特定廃棄物管理施設の変更に係る設計及び工事の計画の変更の認可申請書（固体廃棄物減容処理施設の設置）の一部補正（令和3年11月30日付）への問合せに対する回答

特定廃棄物管理施設の変更に係る設計及び工事の計画の変更の認可申請書（固体廃棄物減容処理施設の設置）の一部補正（令和3年11月30日付）への問合せに対する回答

図1 固体廃棄物減容処理施設の設置位置周辺のボーリング位置

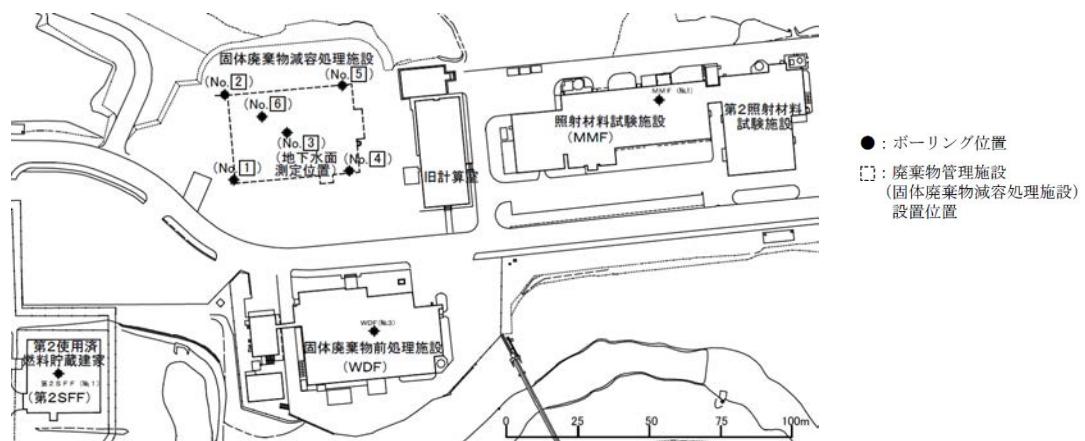
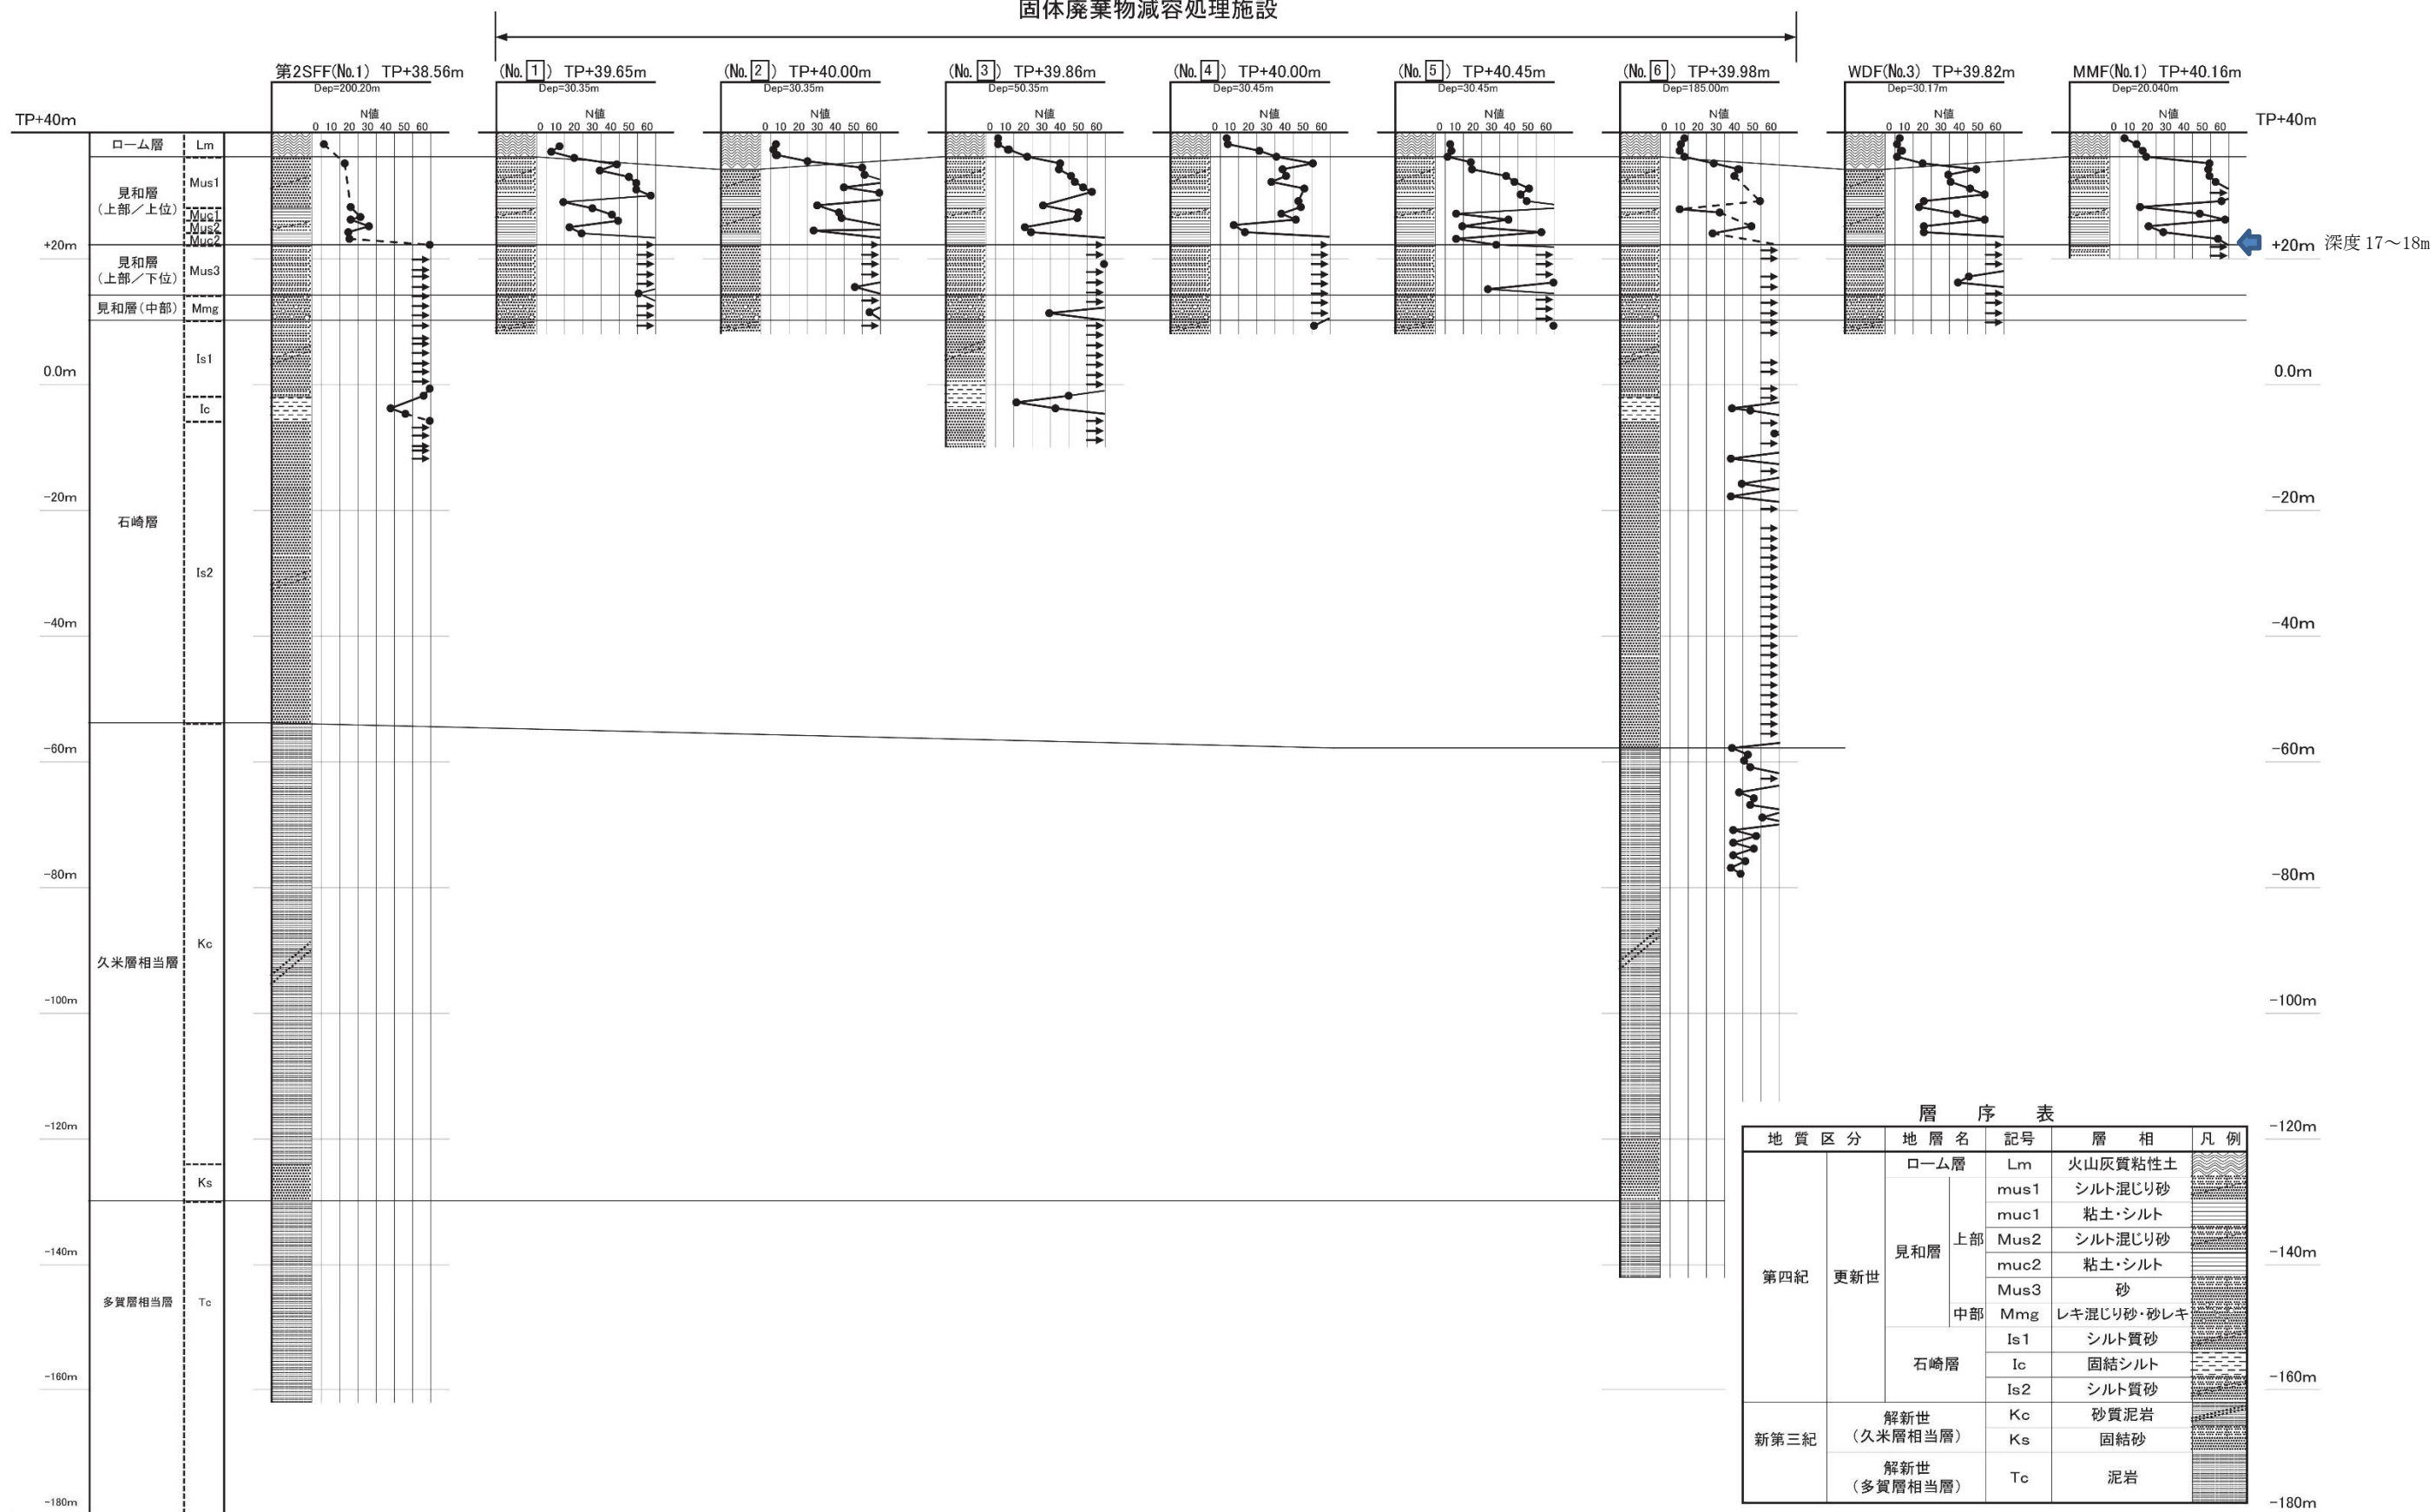
○・N値50以上の層がOWTFの設置区域にどのような様に分布しているのか。基礎の杭と支持層との関係を示されたい。

固体廃棄物減容処理施設の設置位置の内側の6箇所と外側の3箇所のボーリング位置を図1「固体廃棄物減容処理施設の設置位置周辺のボーリング位置」に、ボーリング結果を図2「地質断面図(固体廃棄物減容処理施設)」に示す。

固体廃棄物減容処理施設の設置位置の地質は、地表から主にローム層、見和層上部の上位、見和層上部の下位、見和層中部、石崎層から構成される。

図2の地質断面図より、固体廃棄物減容処理施設の設置位置の地質は、おおむね水平に広がっていると推定できる。

各層のN値は、ローム層が2～9、見和層上部の上位層では7～50以上、見和層上部の下位層以深では、ほとんどの位置において50以上に達している。

N値が50以上となる深さは、固体廃棄物減容処理施設の設置標高（TP+40m）を基準に深度17～18m付近である。
